# ÚZEMNÍ PLÁN MĚSTA BRNA

Textová část Odůvodnění

Kapitola 18 Rozhodnutí o námitkách (včetně odůvodnění)

Svazek Nb15 *(s osobními údaji)*

Námítka číslo 1 (zákres)

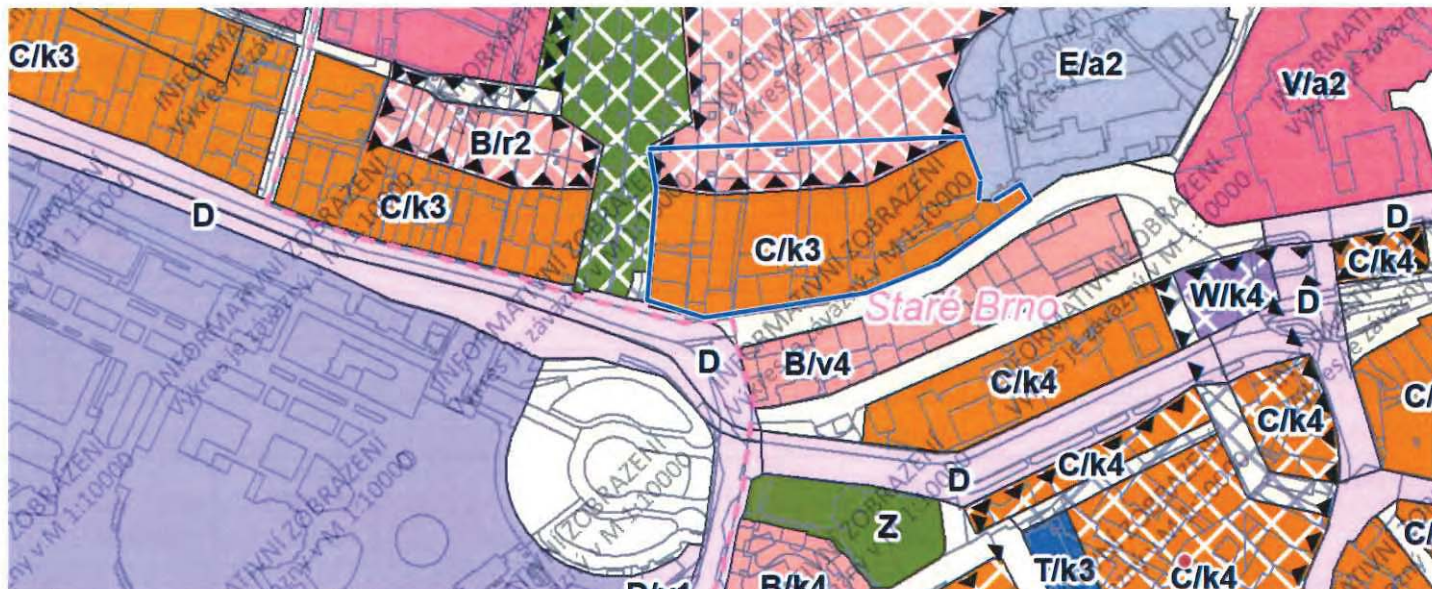
V návrhu nového územního plánu je nekonceptně vymezena plocha označená C/k3. Žádáme o posunutí hranice územní C/k3 na úkor území označené v návrhu B/r2. K omezení využití pozemků přístupných z ulice Hlinky není relevantní důvod. Dopravní obslužnost v místě je výborná, kapacita veškerých inženýrských sítí je dostatečná. K omezení využití, oproti jiné části stejné ulice není důvod.

V návrhu územního plánu je chybně označena plocha C/k3. Označení plochy, které odpovídá stávající zástavbě i nově vydaným územním rozhodnutím je C/k4. Žádáme o opravu označení na C/k4. 1) Stavební úřad Městská část Brno střed vydal naší společnosti územní rozhodnutí č. 437 (s nabytím právní moci 3.1. 2020), které na tomto území povoluje polyfunkční dům o výšce 22,8 metrů z ulice Hlinky. 2) Většina v okolí stojících domů přesahuje svou výškou v návrhu územního plánu maximální dovolenou výšku 16 metrů. Přikládáme pohled na část ulice z naší dokumentace pro UR s vyznačením výšky okolních domů. 3) Plocha na druhé straně stejné ulice je označena v návrhu B/v4. Územní plán tedy v tomto místě výšku domů do 22 metrů povoluje.

# STUDIE - NÁVRH NA ZMĚNU ÚP

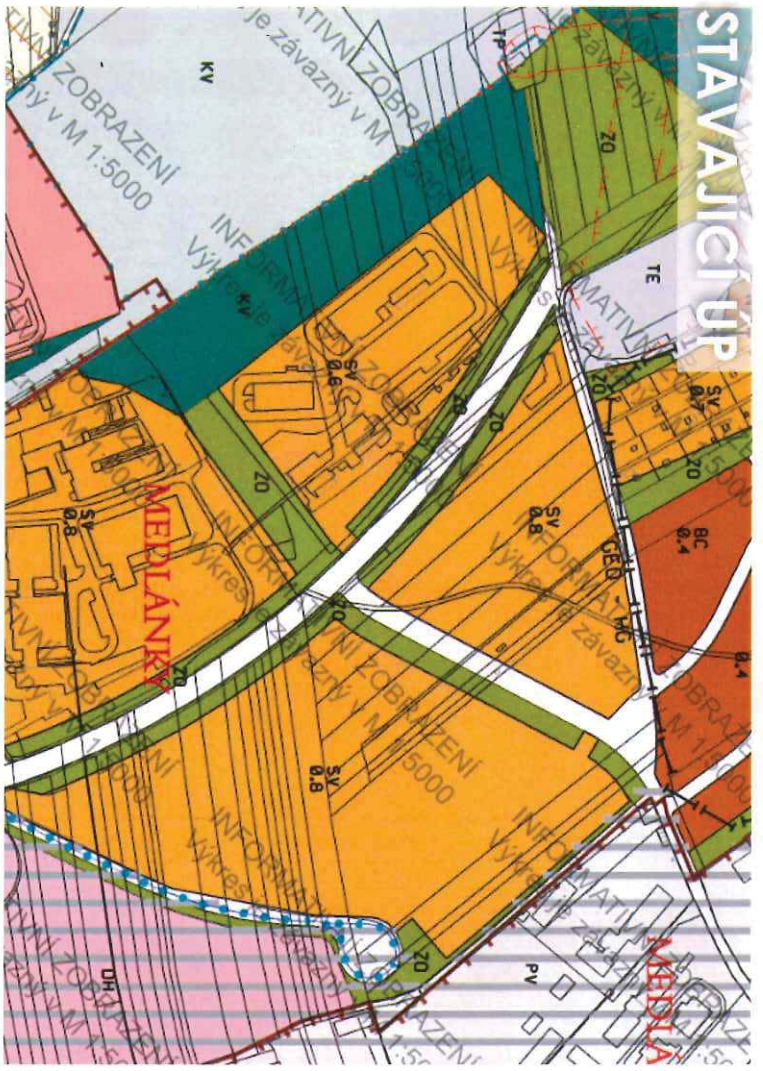
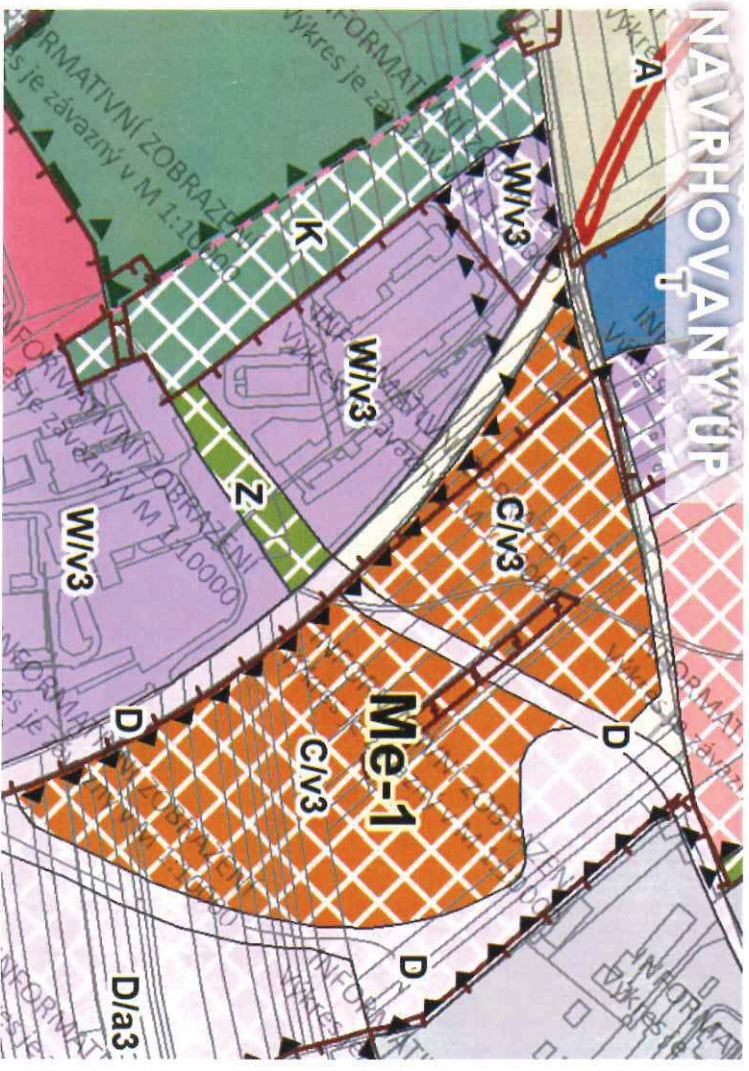
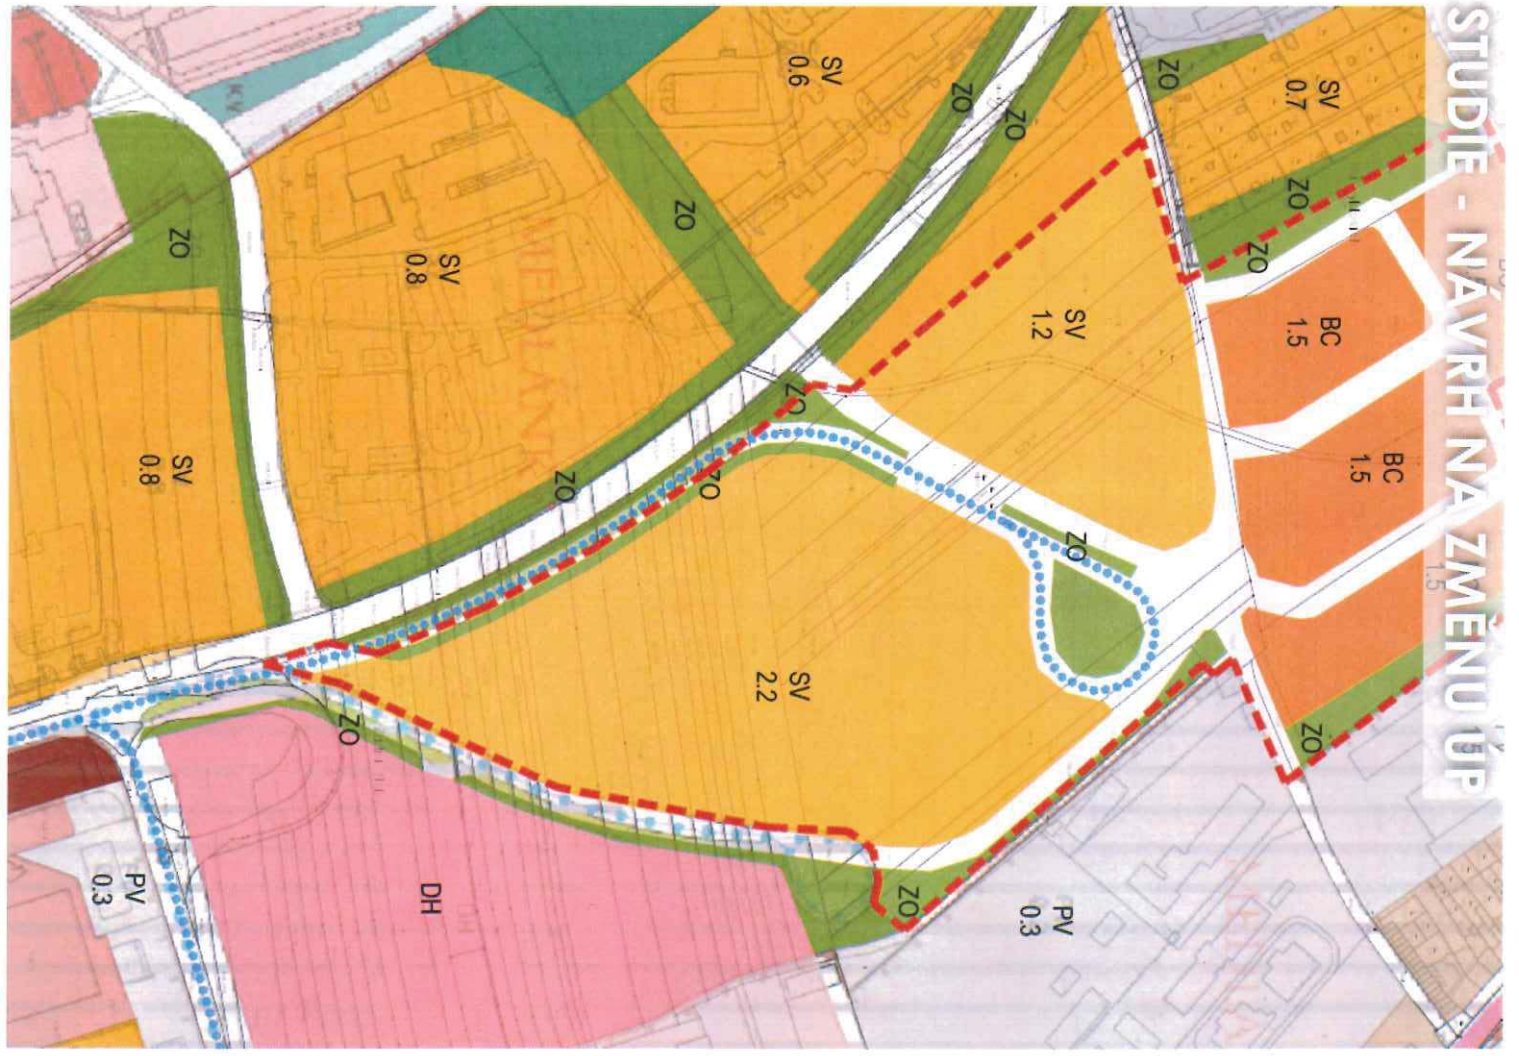
2 Dále žádáme o navýšení výškové úrovně zástavby ze 3-10m na 6-16m u plochy rezidenčního bydlení, tedy B/v3. Investor má na danou lokalitu vypracovanou studii na rozvoj území, která sloužila jako podklad pro změnu v tomto území. Této studii více odpovídá výšková úroveň 6-16m. Tato výšková úroveň zároveň navazuje na přilehlé plochy.

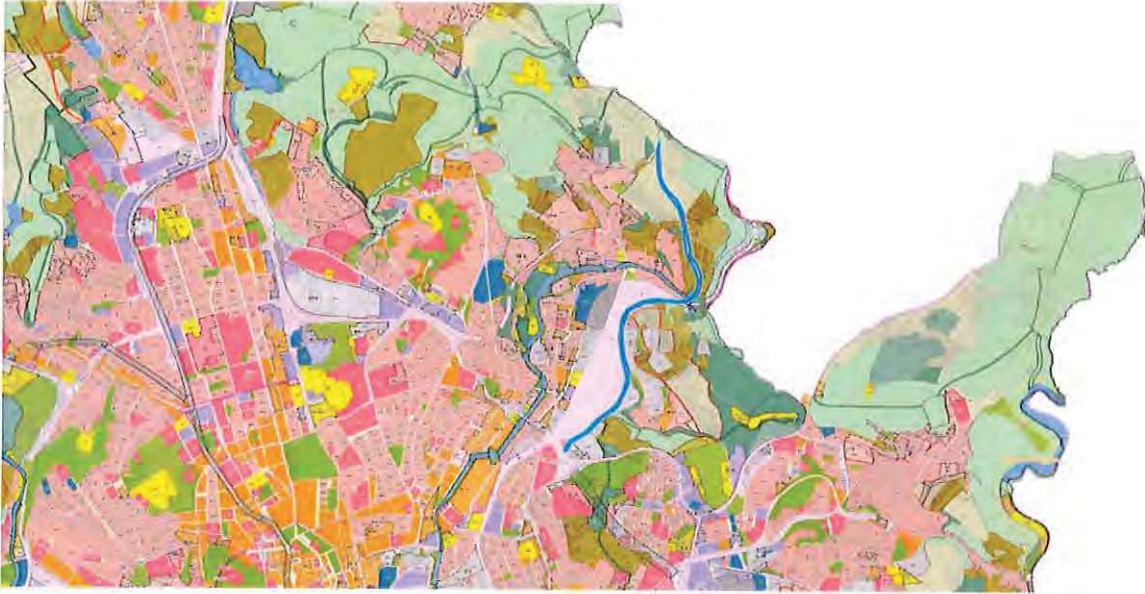
#### **Odůvodnění:**

*Skutečný způsob využití předmětného pozemku, tj. pobytová louka s ekologickou, komunikační a rekreační funkcí je realizovatelný a přípustný i v rámci plochy zemědělské, a to zejména z důvodu, že plní mimoprodukční funkce zemědělské plochy. Dané využití je také v souladu s § 18 odst. (5) stavebního zákona, jehož záměry Návrh ÚPmB z důvodu veřejného zájmu nevyklučuje.*
